**SECCIÓN DE EVALUACIÓN DE ESTUDIO DE IMPACTO AMBIENTAL  
INFORME TÉCNICO DE INSPECCIÓN DE CAMPO DE EsIA, CATEGORÍA I**

**DRPO-SEIA-IIo-146-2024.**

<b>NOMBRE DEL EsIA:</b>	“RESERVORIOS DE AGUA LA FAUSTINA”		
<b>NOMBRE DEL PROMOTOR:</b>	ESTRADA COMPANY, S.A.		
<b>REPRESENTANTE LEGAL:</b>	ITZELA IBETH GUEVARA VILLAMONTES DE ESTRADA		
<b>ACTIVIDAD ECONÓMICA PROYECTADA:</b>	CONSTRUCCIÓN		
<b>CONSULTORES Y N° DE REGISTRO:</b>	ITZIA STANZIOLA                   IRC-002-2002 MARÍA CRESPO                   IRC-082-2001		
<b>UBICACIÓN DEL PROYECTO:</b>	SECTOR DE LA FAUSTINA, CORREGIMIENTO DE NUEVA GORGONA, DISTRITO DE CHAME, PROVINCIA DE PANAMÁ OESTE.		
<b>PARTICIPANTES:</b>	<b>Por MiAMBIENTE:</b> <b>Tec. Jean C. Peñaloza</b> SEIA – Dirección Regional Panamá Oeste.  <b>Mgter. Miguel Ríos</b> SSH - Dirección Regional Panamá Oeste.	<b>Por la Promotora:</b> Ing. Omar Estrada	<b>Por la Consultora:</b> Ing. Itzia Stanziola
<b>FECHA DE INSPECCIÓN:</b>	16 DE MAYO DE 2024.		
<b>FECHA DE ELABORACION:</b>	27 DE MAYO DE 2024.

**Imagen 5:** visual general donde solo se observa una apertura en la parte central de los muros, y no el retiro completo de estos, finalizada la temporada de cosecha (zafra de sandía).  
**Fecha:** 16-05-2024  
**Foto:** Jean Peñaloza

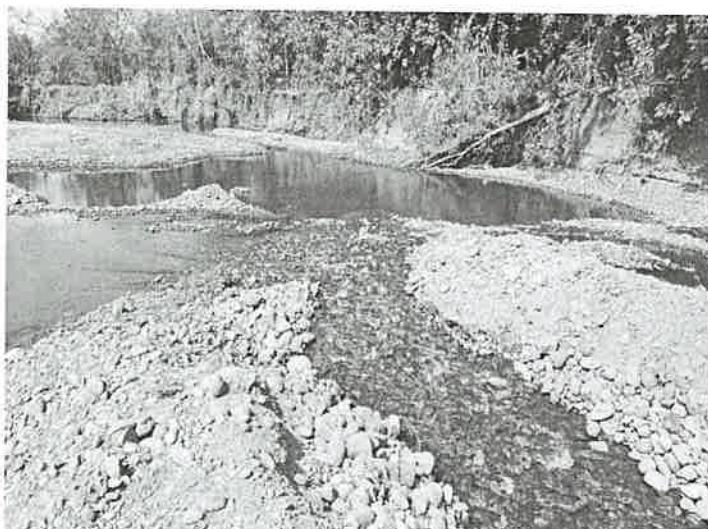
- 3.1.4. Aclarar el punto de reconformación de muros, si se señala que estas obras solo se construyen en estación seca y terminada la temporada de cosecha son retirado en su totalidad permitiendo el libre flujo y caudal del río Chame, contrario a lo observado en in-situ, donde solo se evidencia una mínima apertura en la parte central de los muros, y no el retiro en su totalidad de estos.
